ÚZEMNÍ PLÁN MĚSTA BRNA

Textová část Odůvodnění

Kapitola 18 Rozhodnutí o námitkách (včetně odůvodnění)

Svazek Nb56 *(bez osobních údajů)*

Návrh nové hokejové haly – zúžení plochy Z-1

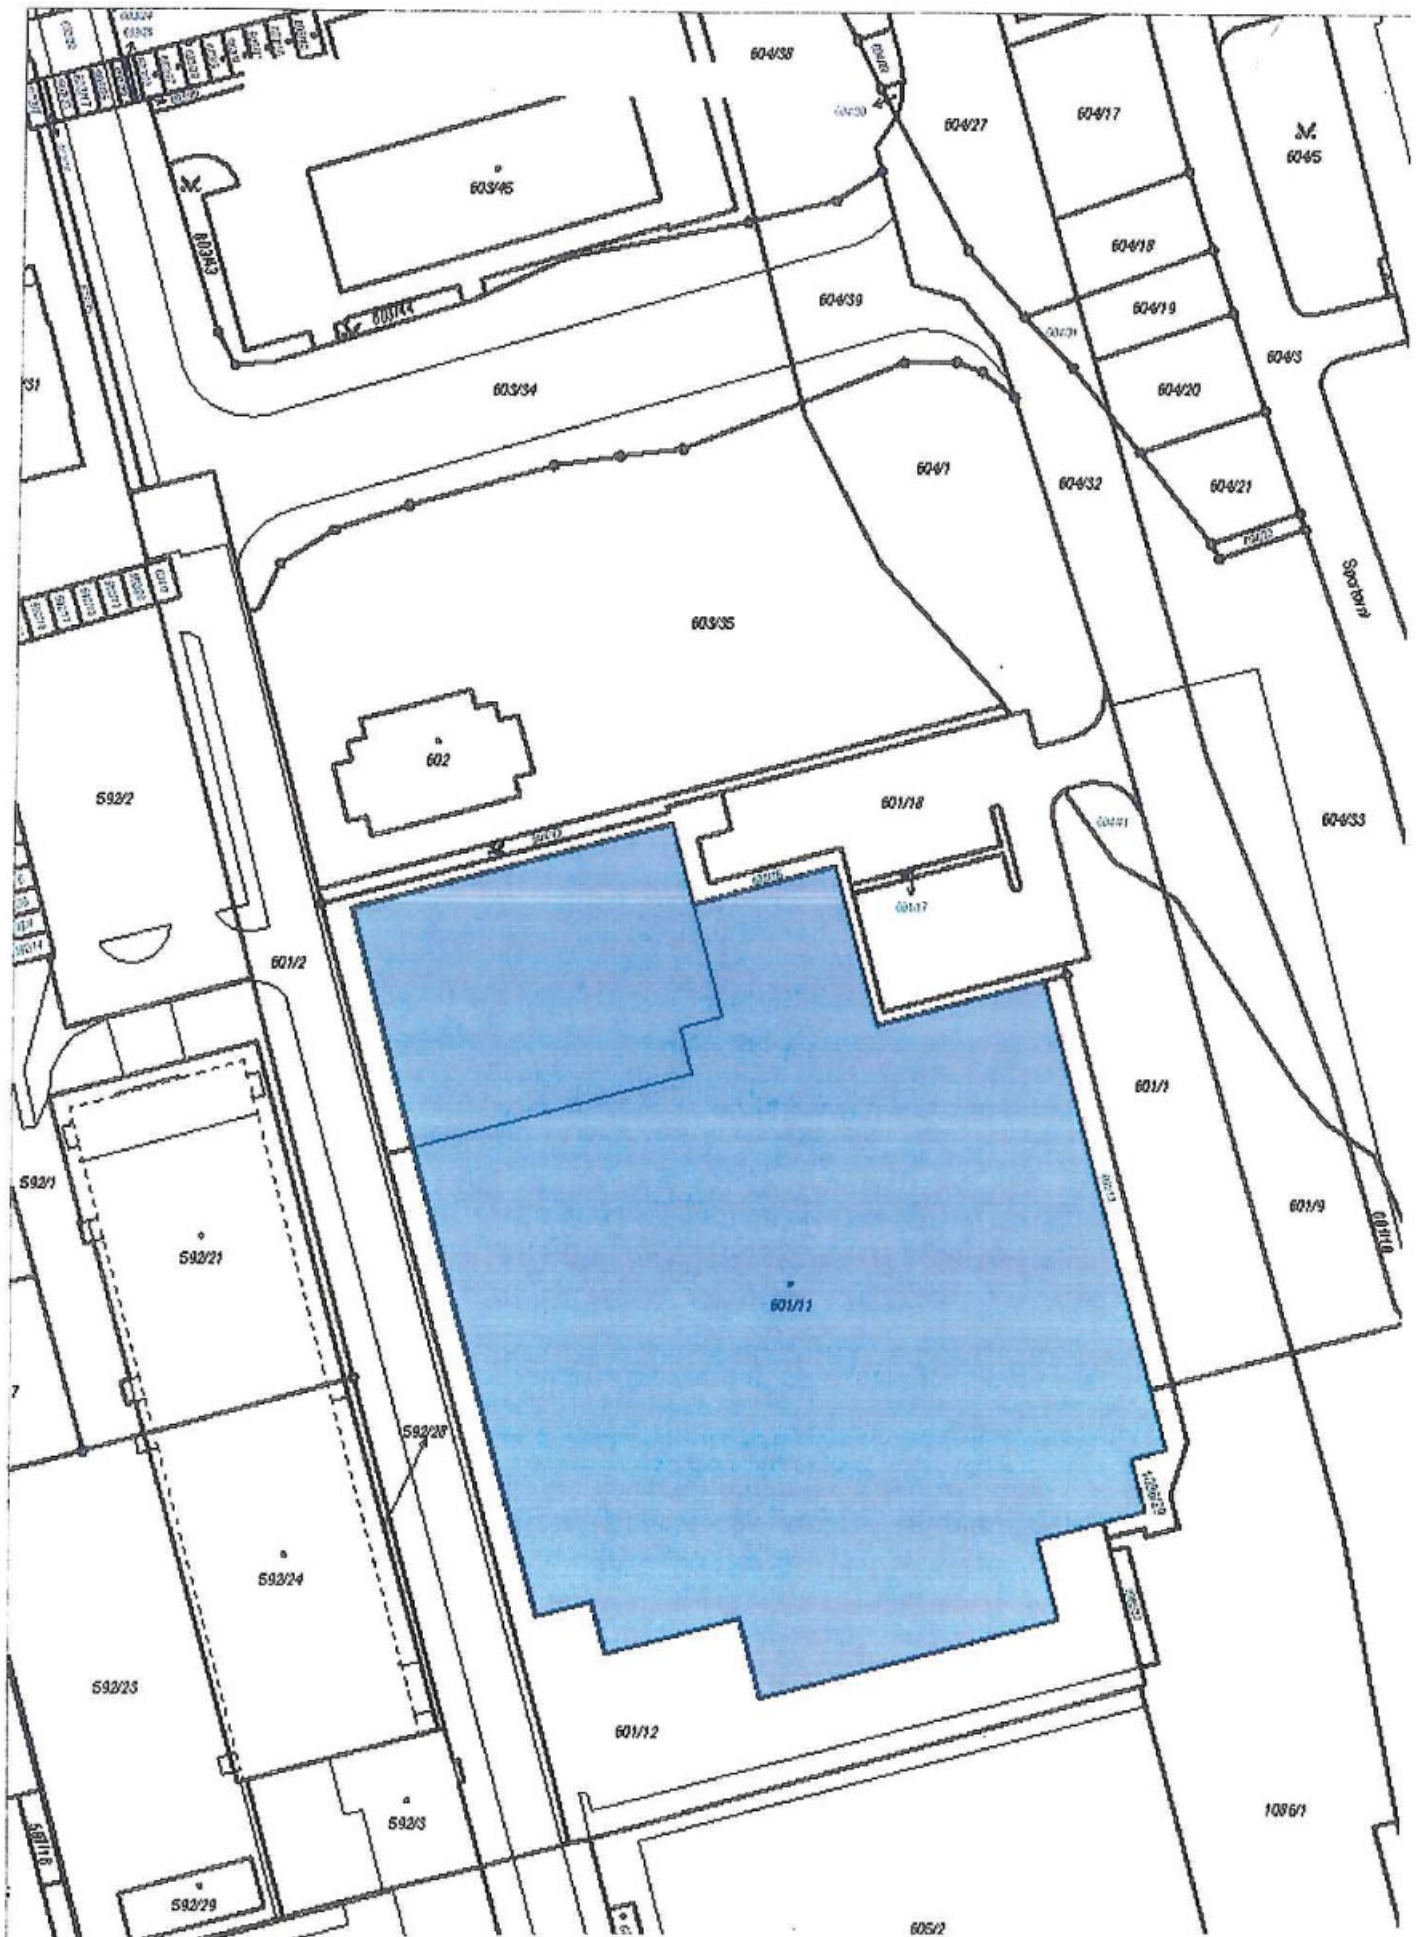
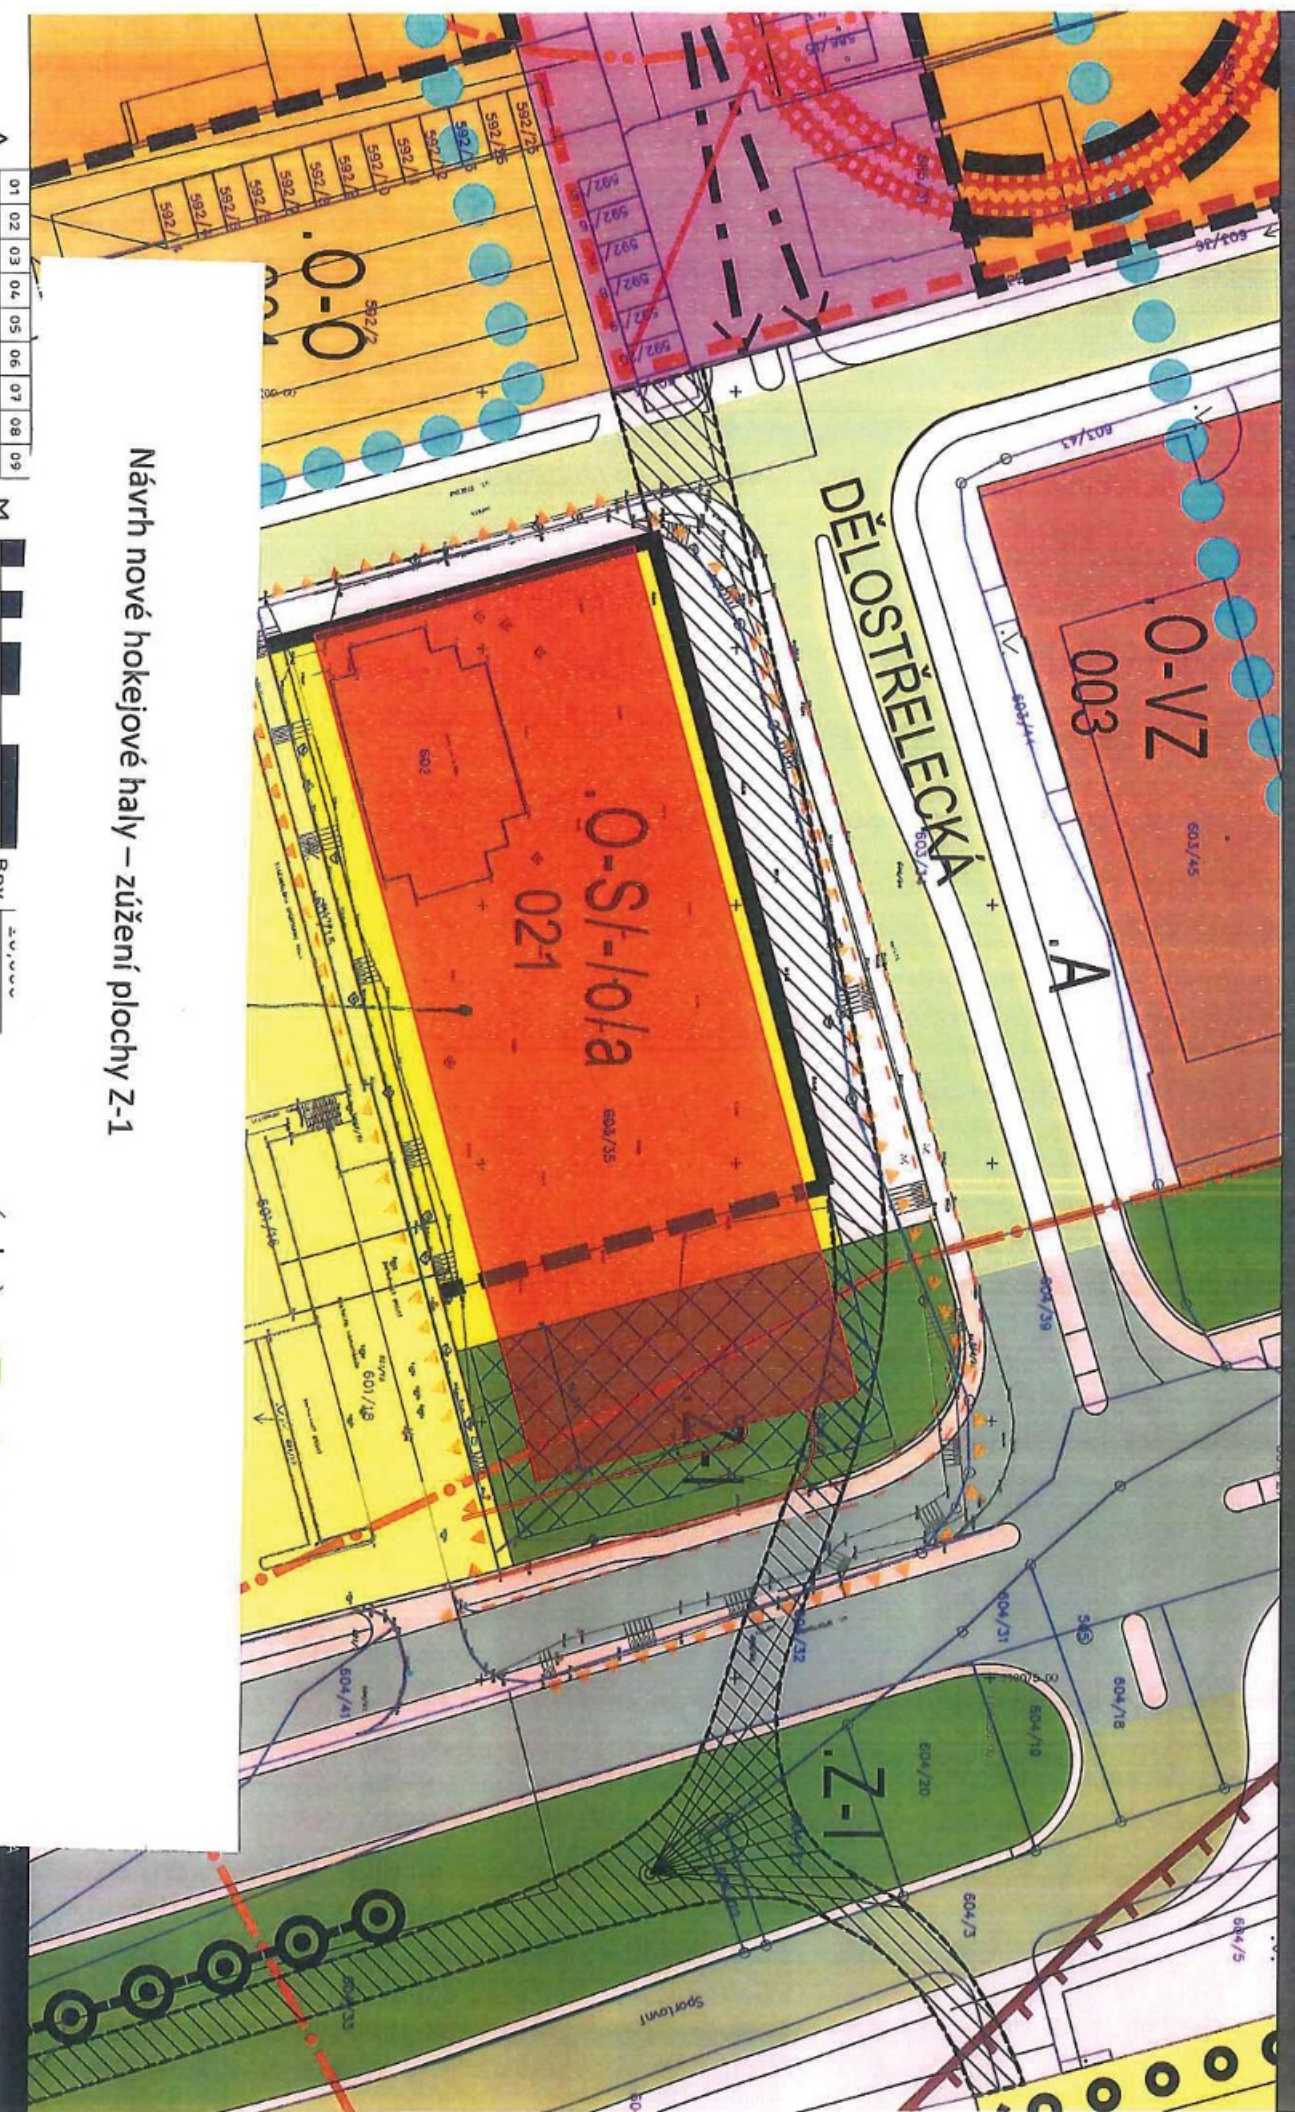
Návrh nové tréninkové haly je větší, než se kterým počítala územní studie. V tomto návrhu, který je přílohou této námítky, je umístěna ledová plocha a nezbytné zázemí (6 šaten) pro fungování ledové plochy. Z tohoto důvodu se dostává umístěná zeleň Z-1 do kolize s navrhovanou výstavbou hokejové haly. Vzhledem k záměru vybudovat podzemní parkoviště a odlehčit tak okolní komplikované situaci s parkováním je v místě pozemku určeného pro městskou zeleň navržena přístupová rampa pro vozidla jedoucí do podzemního parkoviště. Toto místo je jediné možné pro umístění takové rampy, která logicky navazuje na vnitřní dopravní systém stávajícího areálu. Vjezd na rampu je umístěn naproti stávající křižovatce na parkovišti, tedy omezuje (zmenšuje) tuto plochu Z-1, kterou ovšem nahrazuje na jiných místech zelení. Touto námítkou žádáme o zúžení plochy Z-1.

V nově navrhovaném řešení územního plánu zasahuje do zamýšlené stavby i plocha dopravy, žádáme, aby tato zamýšlená plocha dopravy byla změněna na plochu rekreace tak, aby bylo reálně vystavět hokejovou halu.

Námitka číslo 1 (zákres)

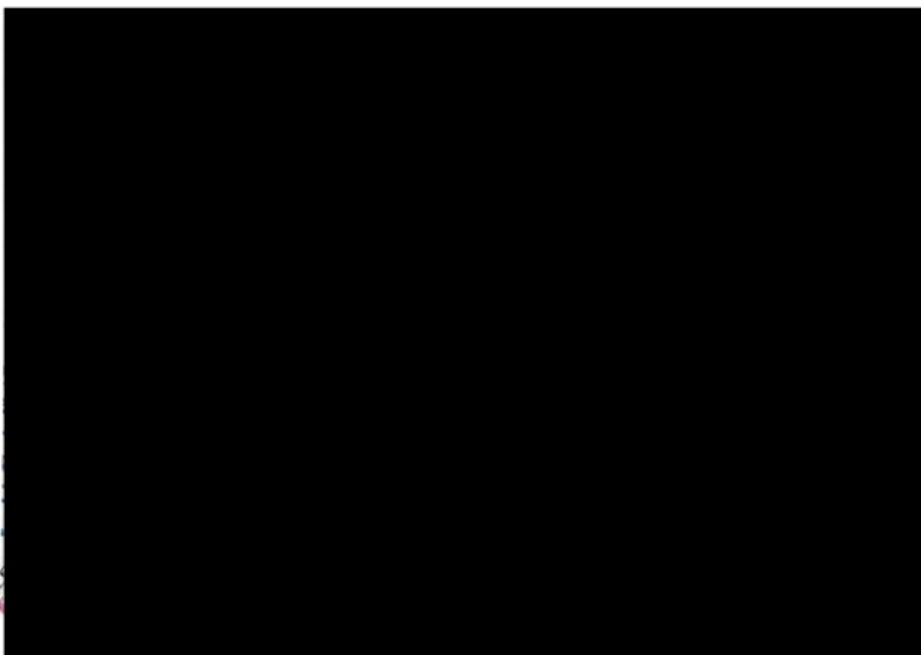
Trvání na zachování orné půdy a její obhospodařování, půda 1. bonity
